საექსპერტო შეფასება

შესრულებულია არქიტექტურული პროექტის “ტექნიკური რეგლამენტის “შენობა-ნაგებობის უსაფრთხოების წესები” დამტკიცების თაობაზე” საქართველოს მთავრობის 2016 წლის 28 იანვრის N41 დადგენილების მოთხოვნებთან შესაბამისობის დადგენის მიზნით

ობიექტის მისამართი: ქ. თბილისი, მუხიანის საცხოვრებელი რაიონის მიმდებარედ, (საკ. კოდი N**01.11.17.023.018)**

ობიექტის ფუნქციური დანიშნულება: ავტოსერვისი

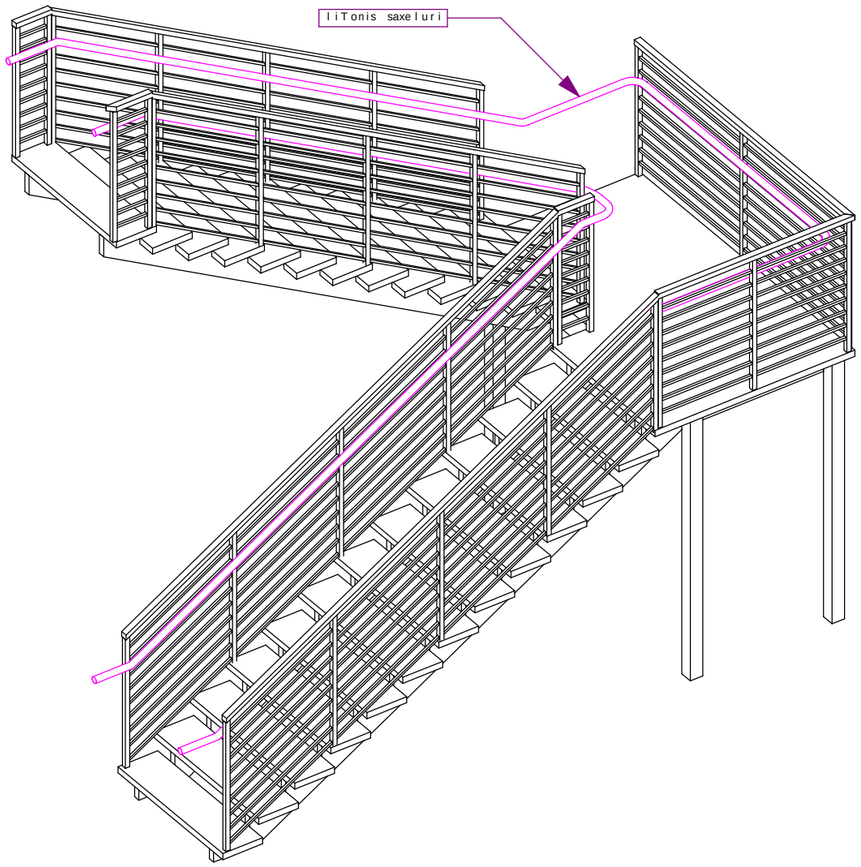
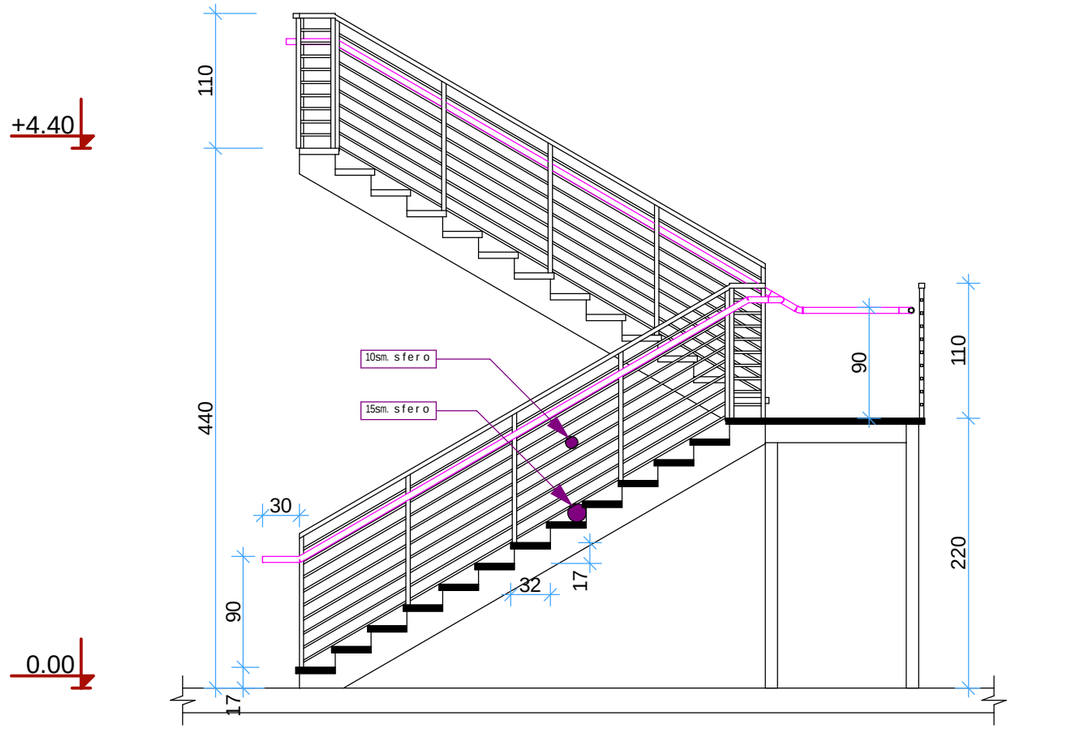
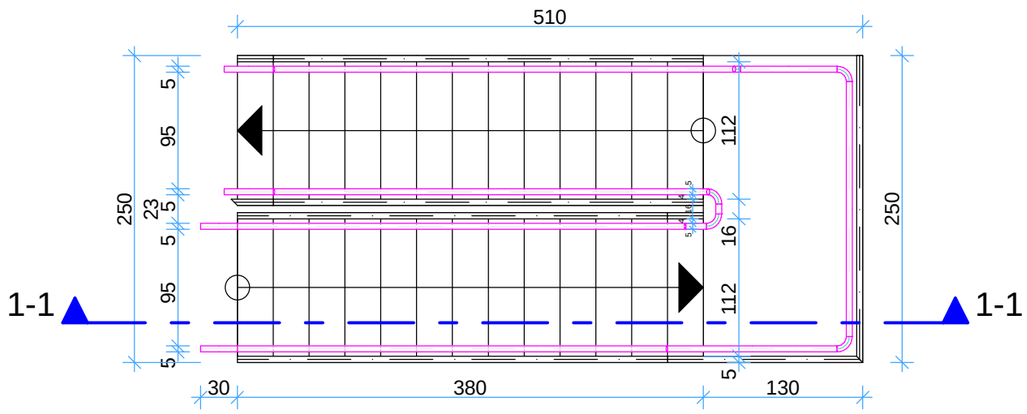
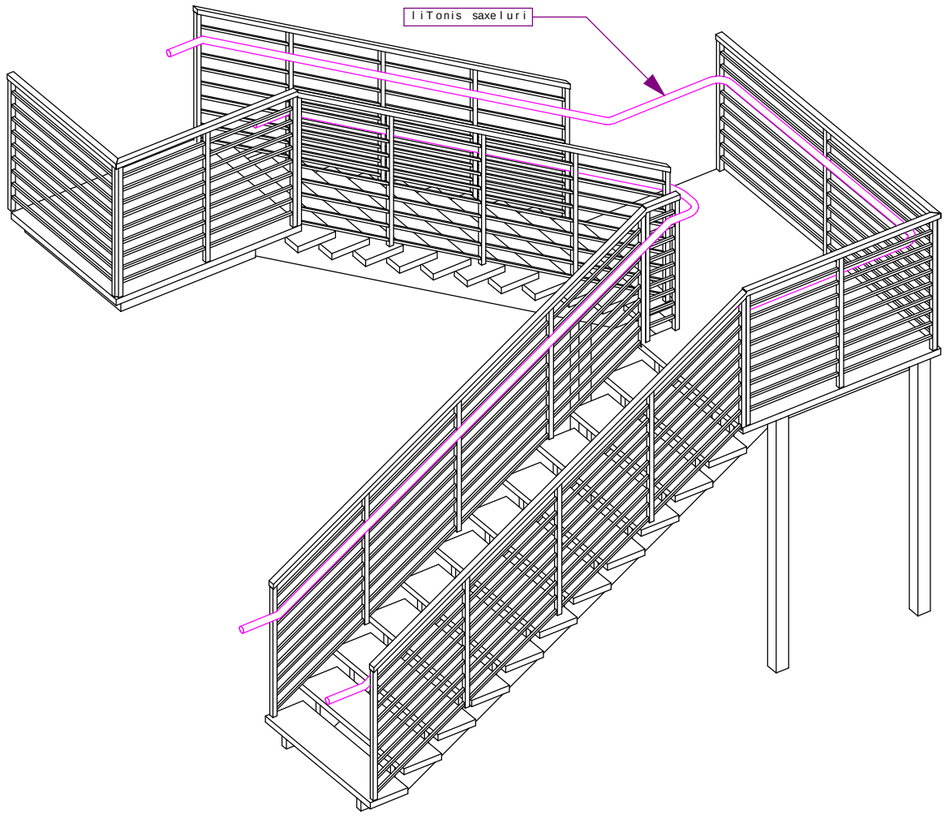
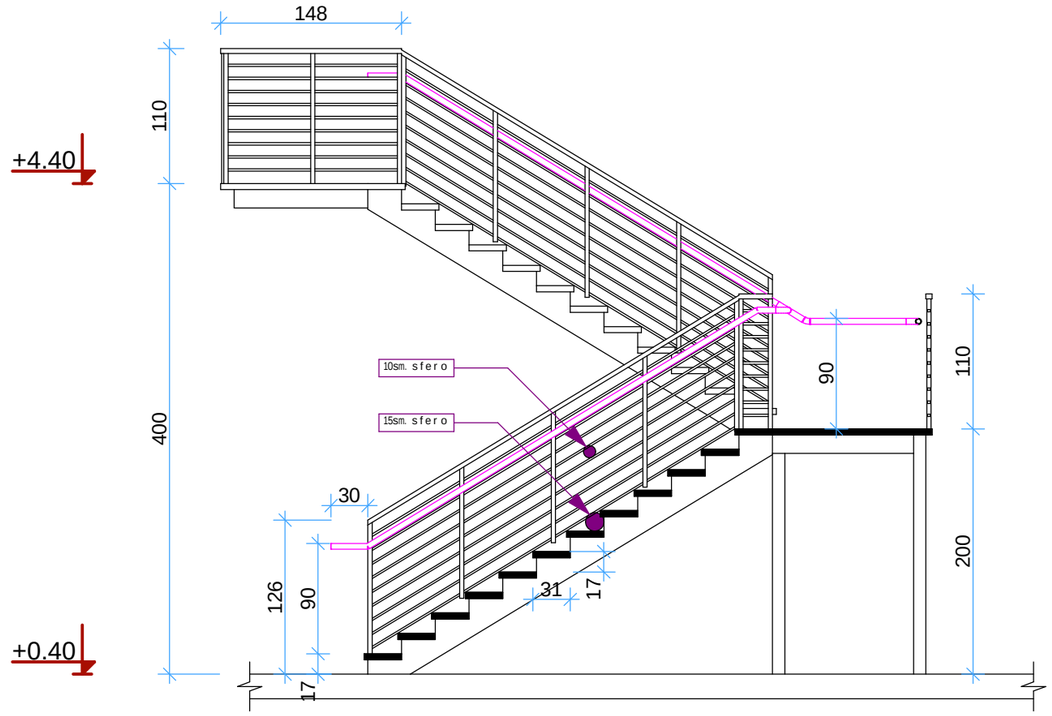
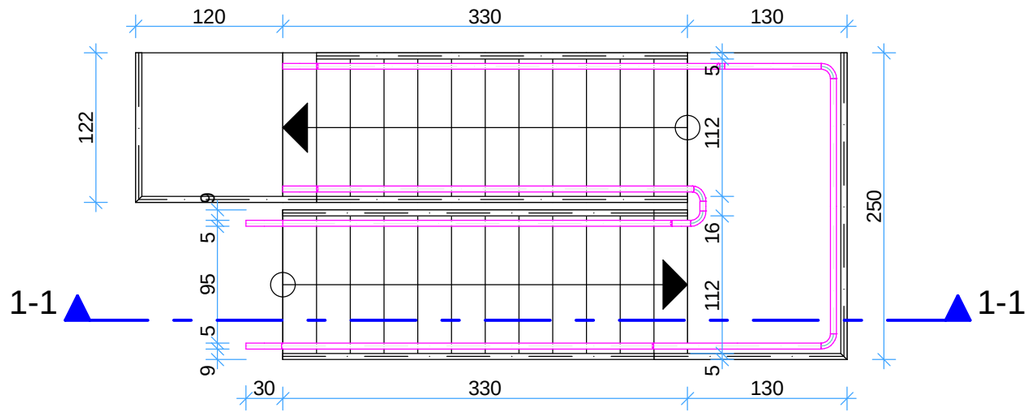
- შიგა გასასვლელის გზა-კიბის სიგანე არის 1.12 მ, რაც აკმაყოფილებს 1005.3.1 ქვეთავის მოთხოვნებს. კიბეებზე მოწყობილია სახელურები და მოაჯირები 1012 და 1013 ქვეთავების მოთხოვნათა დაცვით. სწორად არის განსაზღვრული

საფეხურების შუბლის სიმაღლე და თარაზული ზედაპირის სიღრმე, რაც აკმაყოფილებს 1009.7.2 ქვეთავის მოთხოვნებს, ხოლო გზა-კიბეების ბაქნების ზომები შეესაბამება 1009.8 ქვეთავის მოთხოვნებს;
